Mission régionale d'autorité environnementale

Pays-de-la-Loire

**Avis de la Mission Régionale
d'Autorité environnementale des Pays-de-la-Loire
Projet de parc éolien des avaloirs
commune de
Pré-en-Pail-Saint-Samson (53)**

(source : dossier – étude incidences Natura 2000)

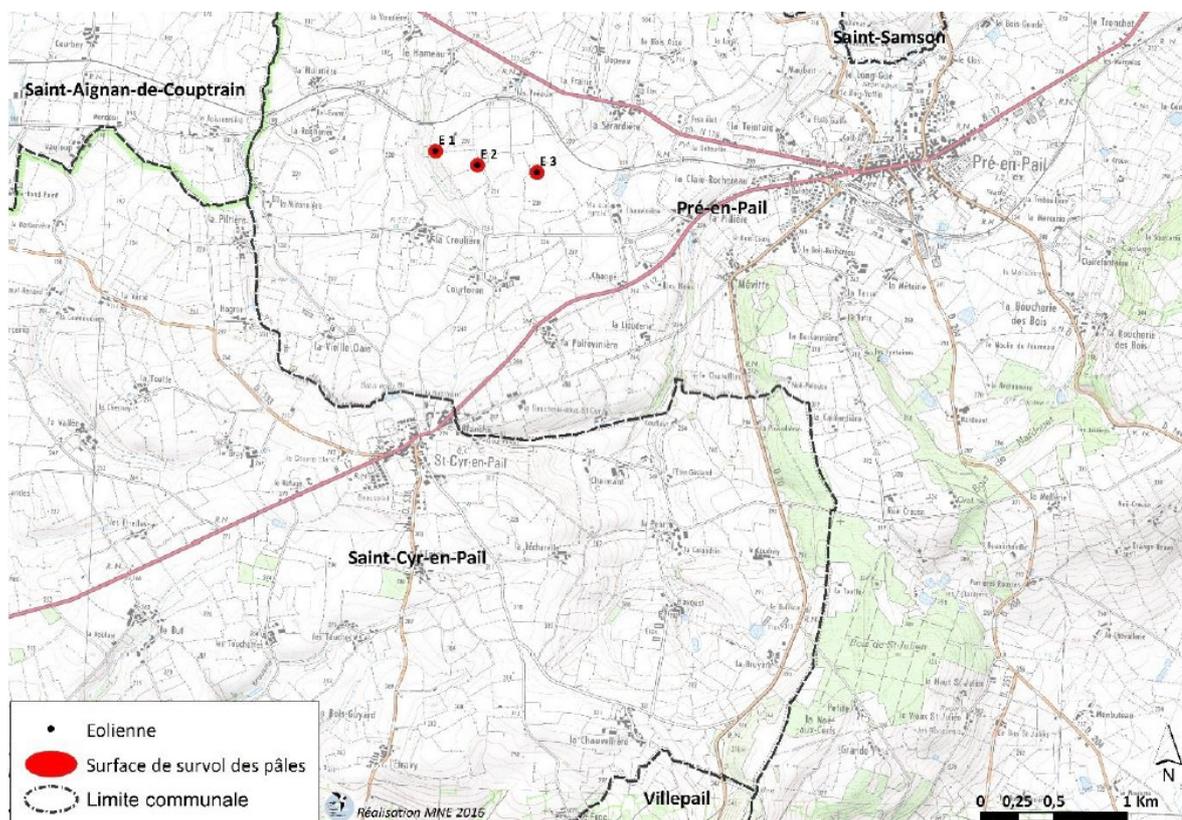
Le projet de parc éolien des Avaloirs prévoit l'implantation de trois éoliennes selon une ligne orientée ouest/est et d'un poste de livraison au nord du lieu-dit la Croulière sur le territoire de la commune de Pré-en-Pail, commune déléguée de la commune nouvelle Pré-en-Pail-Saint-Samson.

Le parc, composé de 3 éoliennes d'une puissance unitaire de 2 MW à 3 MW, sans qu'aucun modèle précis ne soit à ce stade choisi, devrait développer une puissance totale de 6 à 9 MW. Le choix du modèle sera toutefois réalisé sur la base d'un gabarit-type aux dimensions majorantes suivantes : une hauteur de moyeu de 115 mètres, un diamètre de rotor de 110 mètres, une hauteur totale (bout de pale) de 170 mètres.
